PROIECT NR.  
397/2017

RESTAURAREA BISERICII EVANGHELICE C.A. BISTRIȚA ÎN  
VEDEREA INTRODUCERII SALE ÎN CIRCUITUL TURISTIC  
INTERNAȚIONAL

**REVIZIE PROIECT TEHNIC – REVIZIA 1**

## PENTRU REVIZIE PROIECT TEHNIC - REVIZIA 1

Foto nr. 1: Corpul sporifer al ciupercii *Serpula lacrymans*

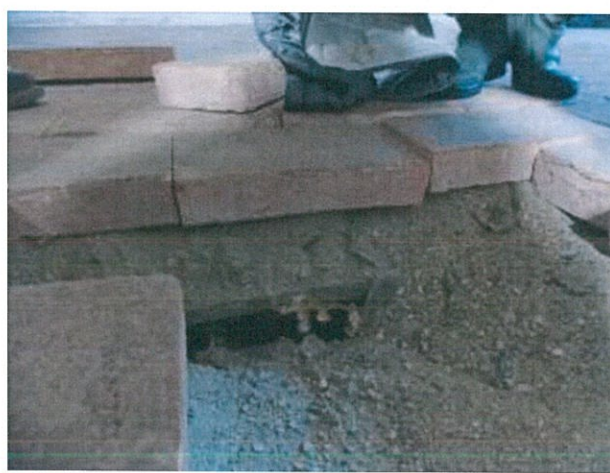
La predarea amplasamentului din data 03.10.2018 în sacristie s-a descoperit un corp sporifer de ciupercă. În timpul analizei pardoseala de cărămidă, din proximitatea corpului sporifer, a cedat și a ieșit la iveală un gol de circa 0,30 mp. S-a întocmit buletinul de analiză nr.28/2018 în care este specificată specia de ciupercă, fiind vorba de specia *Serpula lacrymans* syn. *Merulius lacrymans*. S-a constatat că sub pardoseală de cărămidă și un strat de nisip de cca. 12 cm se găsește o zonă podită cu de lemn rășinos. Între podirea de lemn și umplutura de nisip era o folie de polietilenă.

Pardoseala de lemn a fost degradată de atacul ciupercii sub formă de putregai brun prismatic cea ce a cauzat scufundarea pardoselii de cărămidă.

Măsurile de eradicare care se impun în cazul atacului ciupercii *Serpula lacrymans*:

Eradicarea ciupercii a fost realizat conform Dispoziției de șantier nr. 1 și în cadrul verificării extinderii s-a dovedit că ciuperca a ajuns și în zidărie, astfel a fost necesar un tratament termic cu flacăra deschisă. Prin această intervenție, tencuiala zugrăvită prezintă urme negre de fum, astfel sunt necesare reparații la partea inferioară a tencuielii. Se va îndepărta zugrăveala silicatică de pe pereți și se va consolida tencuiala existentă și se va aplica un tinci de uniformizare pe bază de var hidrolic și se va zugrăvi cu vopsea pe bază de var.

Foto nr. 5: Coloanele după curățarea manuală

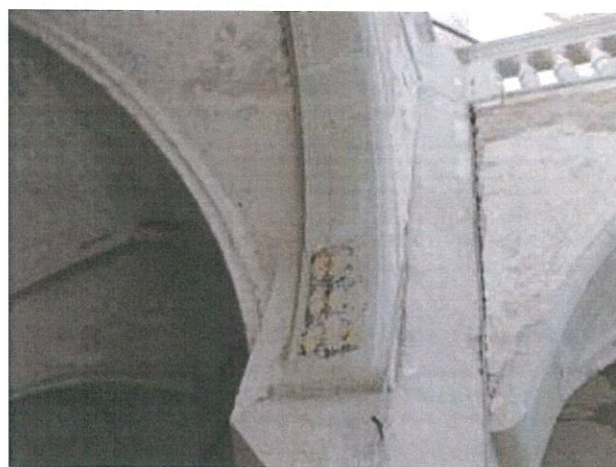
La decaparea tencuielilor interioare de pe stâlpi și arce s-au descoperit suprafețe pe piatră care merită expuse și restaurate. Aceste suprafețe aparente de piatră aduc un aport estetic considerabil interiorului.

După curățirile realizate au fost descoperite inscripții, zone cu urme de pictură și multiplele degradări la nivelul pietrelor și a rosturilor.

Suprafața coloanelor de piatră, pe zona poligonală, pietrele cu urme de pictură necesită curățare manuală și cu inscripțiile de pe coloana din axul C-4 se vor conserva. Partea superioară, circulară, a coloanelor se va tencui și se va aplica glet în afara zonelor cu inscripții, zone delimitate de către restauratorul de picturi murale care necesită intervenții de conservare. Prezentarea acestor inscripții se face la capitolul 4. Componente artistice picturi murale, 4.1. Conservarea inscripțiilor găsite pe pereți și stâlpi după decaparea tencuielilor.

Foto nr. 9: Urmele grinzilor și tencuiala originală păstrată latura nordică a corului

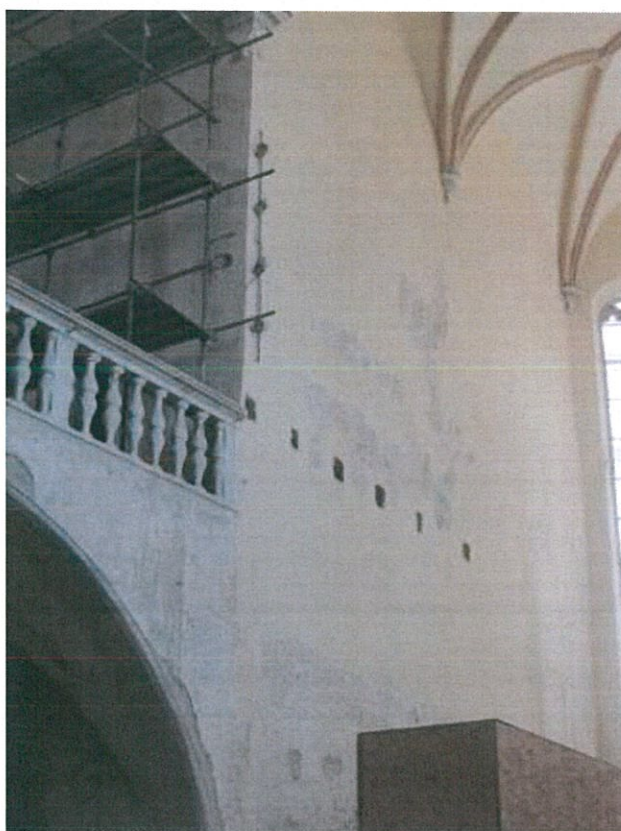
Partea superioară a corului este zugrăvit cu vopsea silicatică. Acesta se va îndepărta și se va aplica un consolidant și un strat subțire de glet pe bază de var hidraulic respectând denivelările suprafețelor existente, mai ales în zonele cu tencuiala originală păstrată.

Pe latura nordică a corului capetele grinzilor de lemn se vor tencui, pe suprafața decapată deasupra lor se va aplica un glet subțire de var și ulterior corul se va zugrăvi unitar, în concordanță cu pictura (imitație de draperie) restaurată.

Suprafețele paramentului interior se vor finisa cu un strat subțire de glet de var, păstrând denivelările tencuielii originale excluzând suprafețele pictate și inscripționate, delimitate de către specialiștii restauratori de pictură murală.

Foto nr. 13: Fațada nordică cu 2 pietre ce se propun a fi extrase și 1 piatră sculptată ce se propune a fi păstrată aparentă

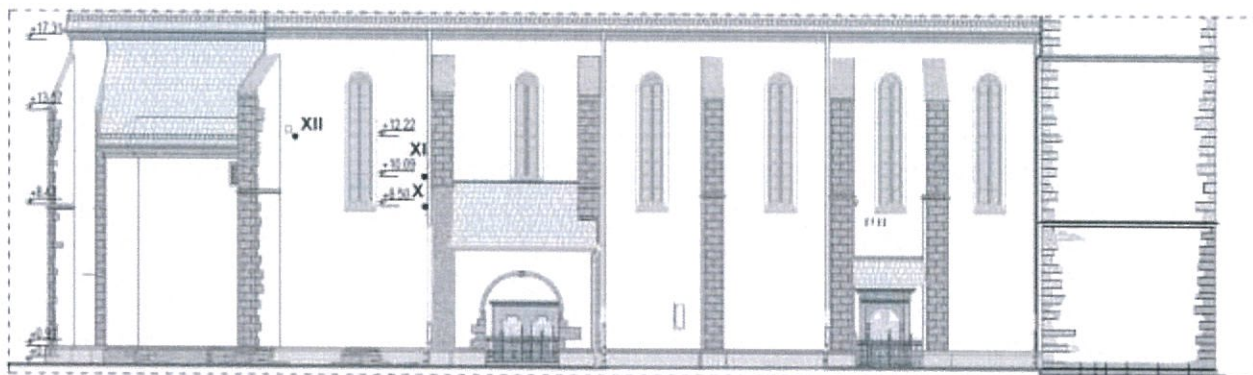
După desfacerea tencuiei și a studiului de parament parțial, precum și a cercetării arheologice, s-au identificat pietre sculptate de mare valoare și vestigii valoroase prin prisma evoluției bisericii parohiale și istoriei construcției. Aceste pietre funerare, pietre sculptate din vechea clădire refolosite în zidurile bisericii, se recomandă să se extragă din perete și să se expune în muzeul/lapidariul amenajat în biserică (nava laterală sau tribuna nordică).

Aceste pietre identificate provin din perioada medievală (biserica parohială) sunt majoritar elemente de boltă, fragmente de nervuri, cornișe, ancadramente care sunt surse pentru elucidare istoriei clădirii și ale evoluției tipurilor de nervuri, ancadramente în baza analizei stilistice.

Aceste vestigii după curățire, măsurare, fișare vor fi expuse în lapidariul/expoziția amenajată în interiorul bisericii și vor sta la baza reconstruirii virtuale ale etapelor bisericii. Patru dintre ele s-au propus să fie păstrate aparente in situ, deoarece deja fac parte din decorația bisericii.

Foto nr. 16: Vedere generală arce și stâlpi

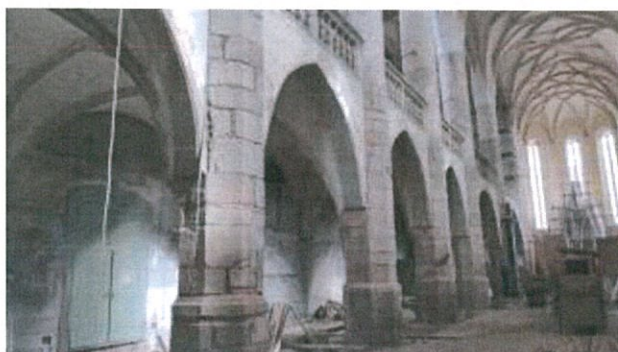
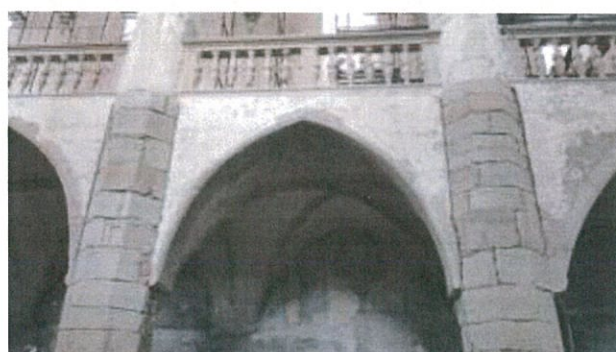
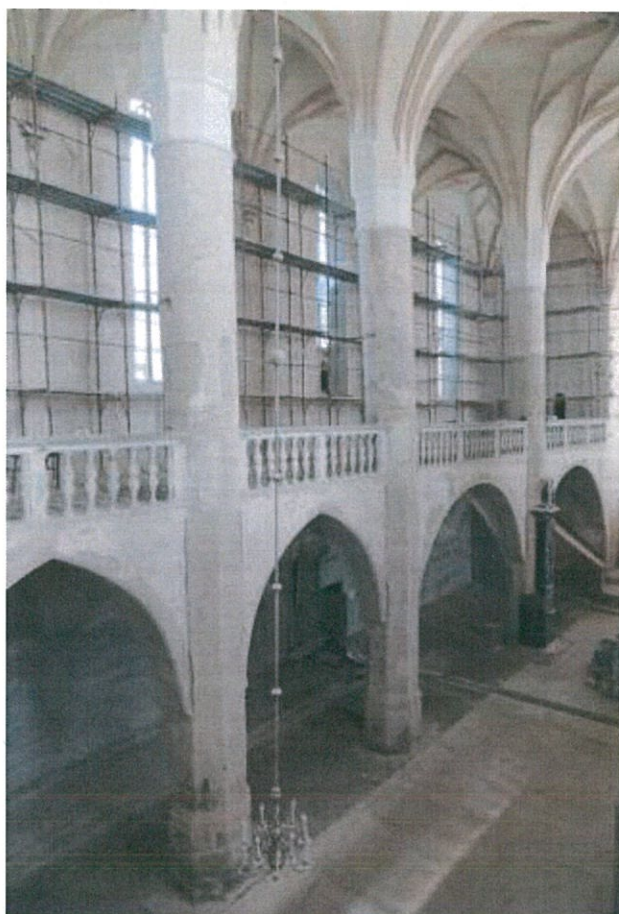
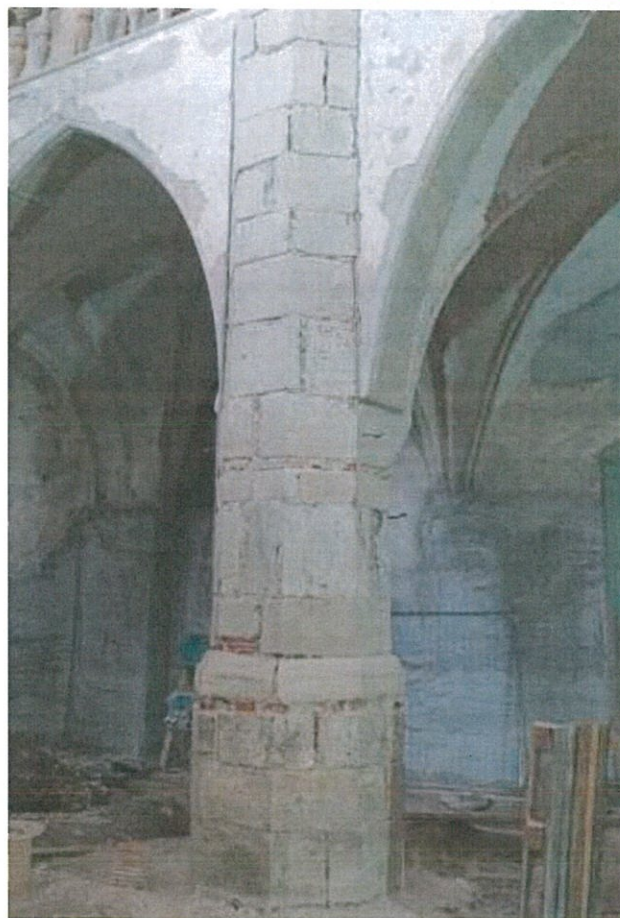
La decaparea tencuielilor interioare de pe stâlpi și arce s-au descoperit suprafețe pe piatră care merită expuse și restaurate. Aceste suprafețe aparente de piatră aduc un aport estetic considerabil interiorului.

După curățirile realizate au fost descoperite inscripții, zone cu urme de pictură și multiplele degradări la nivelul pietrelor și a rosturilor.

Acești stâlpi necesită intervenții suplimentare neprevăzute cum ar fi curățări, reîntregiri volumetrice, rostui, biocidări și retușări cromatice. Suprafețele pictate pe timpul intervențiilor necesită protecție.

Foto nr. 22: Fereastra F28 după furtună

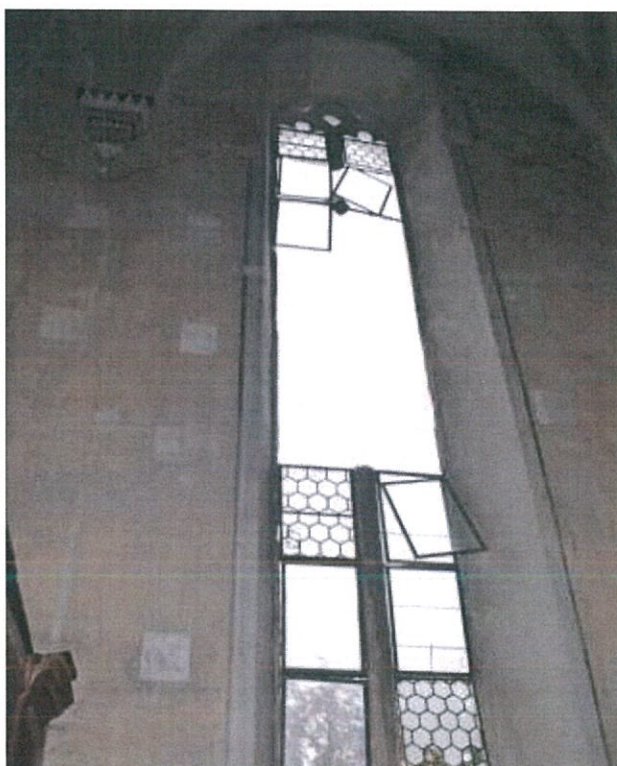
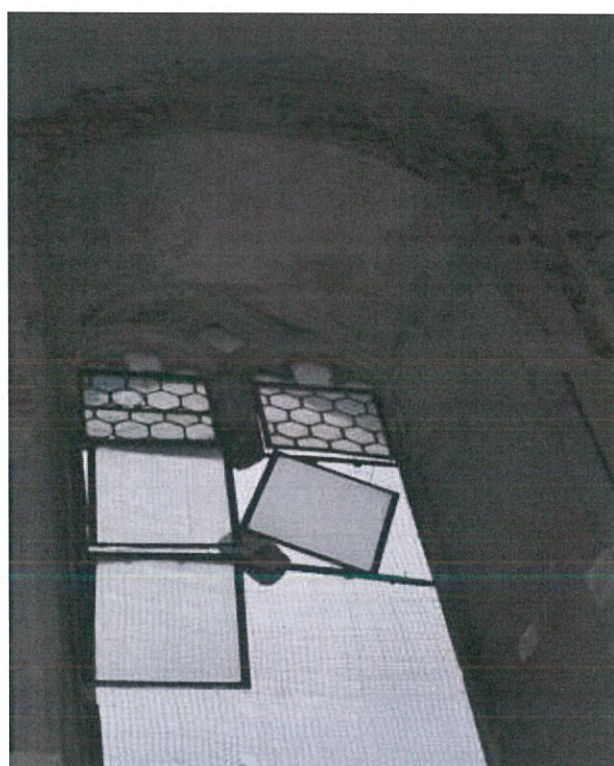
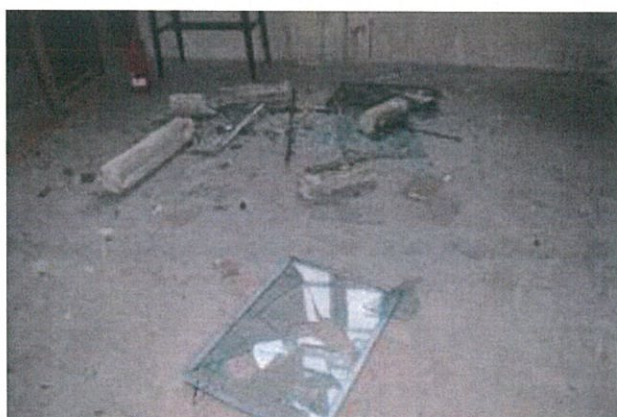
Fereastra nr. 28 de pe latura nordică a suferit avarii majore din cauza furtunii, mulura de piatră a fost distrusă, astfel este necesară reasamblarea ei din piesele originale păstrate.

Din cauza intervențiilor anterioare neadecvate este necesar curățarea mecanizată a suprafeței litice cu ajutorul unui jet hidraulic cu particule – sablare cu nisip fin pentru uniformizarea texturii pietrei.

În profilatura pietrei sunt foarte multe neregularități care trebuie ajustate pentru a putea fi montată vitraliul.

Foto nr. 26: Amprenta frizei de crini

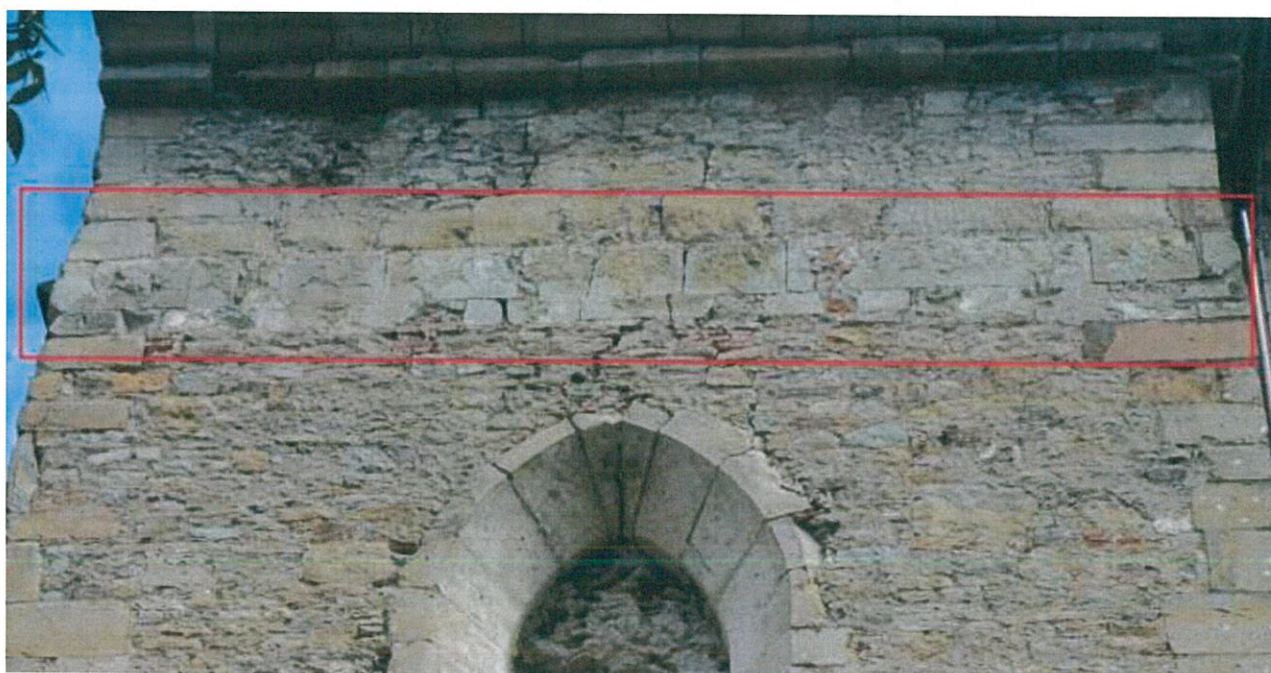
Pe fațada sudică există amprenta șirului de crini original. Acest șir de crini pe fațada vestică a fost recioplit. În proiect a fost prevăzută recioplirea șirului de crini similar fațadei vestice pe fațada sudică. Dar văzând de aproape amprenta șirului de crini și cât de bine s-a păstrat, de comun acord s-a decis păstrarea amprentelor și doar completarea lor cu elemente turnate din similipiatră. Această intervenție este reversibilă și în același timp continuă șirul de crini de pe fațada vestică. Astfel se renunță la recioplirea șirului de crini și se vor realiza șabloane și negative pentru turnarea elementelor șirului de crini. Elementele se vor turna din similipiatră și se vor monta fără a afecta amprenta existentă.

Foto nr. 28: Mâna curentă balustradă turn degradată

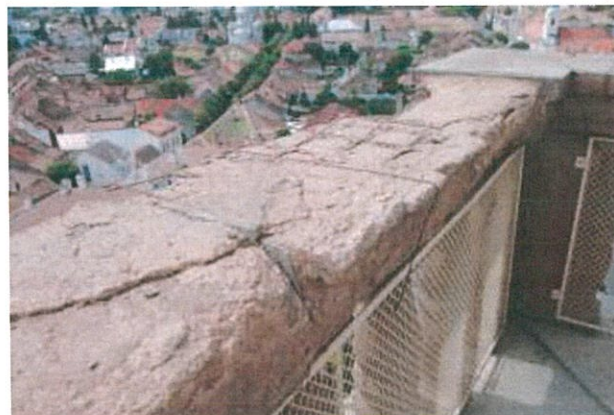
Intervențiile la turn se vor minimaliza, se vor realiza doar cele necesare punerii în funcțiune și utilizării în siguranță. Astfel lângă intervențiile prevăzute la arhitectură și instalații este absolut necesar refacerea mâinii curente de la balustrada existentă. Acesta prezintă degradări volumetrice foarte mari care nu pot fi doar reparate, necesită schimbare integrală.

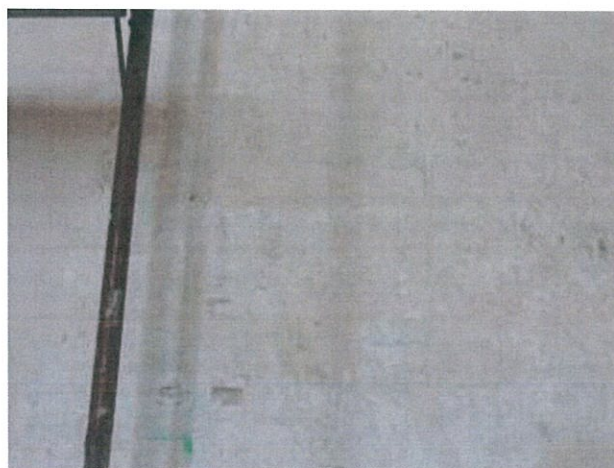
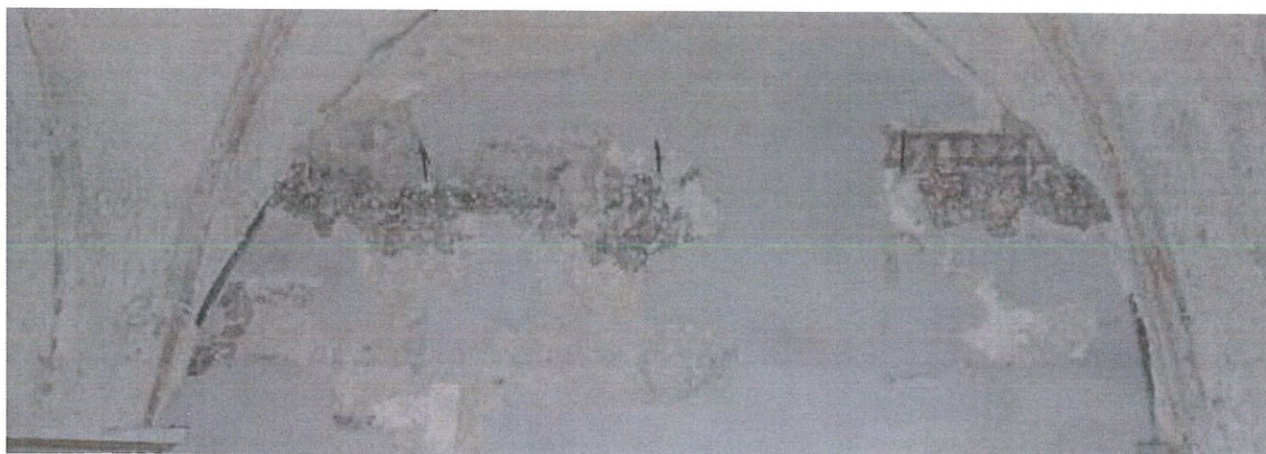
Cu ocazia decapării tencuielii din interior realizată cu supravegherea restauratorului de picturi murale s-au descoperit pe anumite zone ale tencuielilor numeroase inscripții, însemne, date incise sau inscripționate conform Notei de constatare nr. 1/ 01.03.2019 întocmit de către restauratorul de picturi murale.

Specialiștii restauratori de picturi murale au delimitat suprafețele propuse pentru conservare din interiorul bisericii. Aceste suprafețe au fost încercuite cu cretă în total 13 bucăți, prezentate prin fotografiile de mai jos.

Foto nr. 48: Plan parter – mobilier la care s-a intervenit marcat cu galben

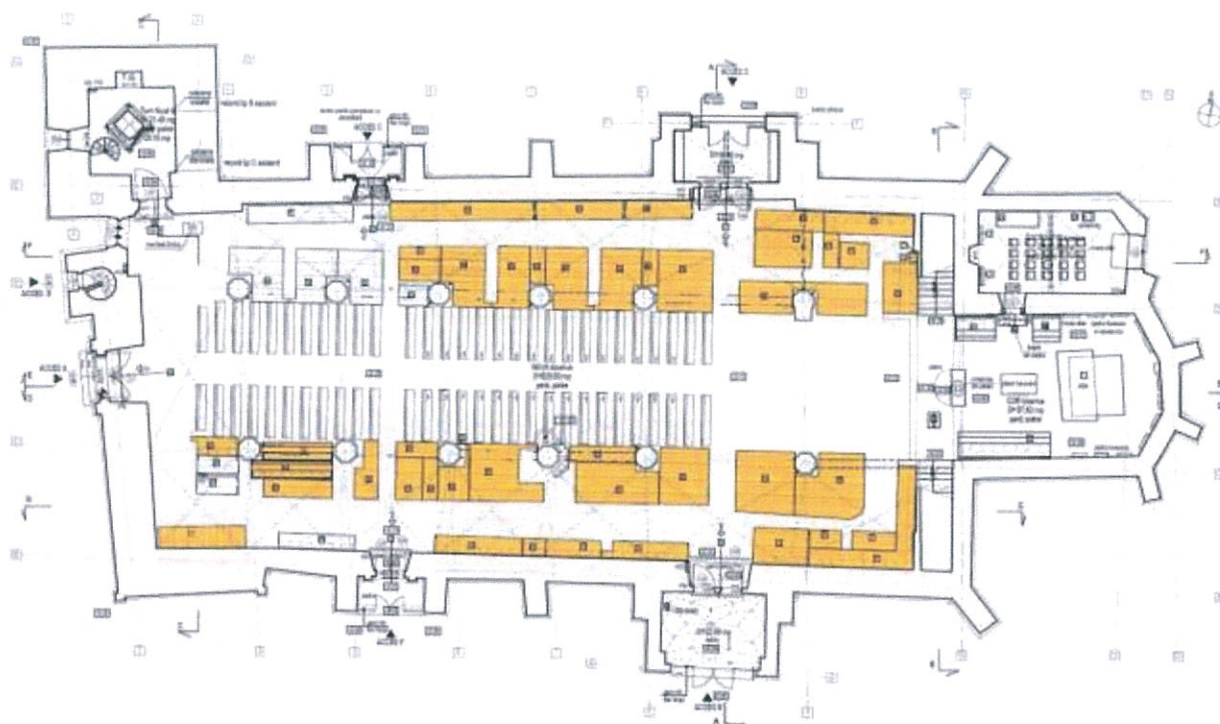
În timpul restaurării mobilierului eclezial s-au întâmpinat greutăți din cauza pandemiei deoarece intervențiile la mobilier s-au realizat în Suceava o zonă grav afectată de pandemie. Intervențiile realizate la mobilierul eclezial până acum se restrâng la mobilierul fără policromie, la câteva strane cu policromie și la 5 tablouri de pânză a altarului. Mobilierul la care s-a intervenit este marcat cu galben în ilustrațiile de mai jos.

Având în vedere situația actuală cauzată de situația epidemiologică internațională determinată de răspândirea corona virusului SARS-CoV-2, lipsa de specialiști restauratori de lemn policrom din țară și timpul de execuție se propune continuarea intervențiilor pe mobilierul fără policromie din jurul coloanelor din nava laterală nordică (băncile 58, 59 și 60) și renunțarea la restaurarea mobilierului policrom, inclusiv a altarului. Toate componentele artistice de lemn se vor desprăfui și se vor trata antiseptic și se vor reintroduce în biserică, pentru a face parte din expoziție și pentru a fi restaurate într-o etapă viitoare.

Băncile din nava centrală în momentul proiectării s-au dorit a fi realizate noi cu spătar translatabil. Aceste bănci nu au făcut parte din proiect și în momentul de față nu se pot realiza. Astfel este necesar reintroducerea băncilor originale în nava centrală (aproximativ a 38 de bucăți), care sunt în stare bună și pot fi utilizate după o desprăfuire, tratare antiseptică și mici reparații locale. Aceste bănci se vor amplasa distanțate pentru creșterea confortului în poziție de șezut și în așa fel încât să fie posibilă mutarea, rotirea lor, fără a fi prinse în pardoseala de piatră.
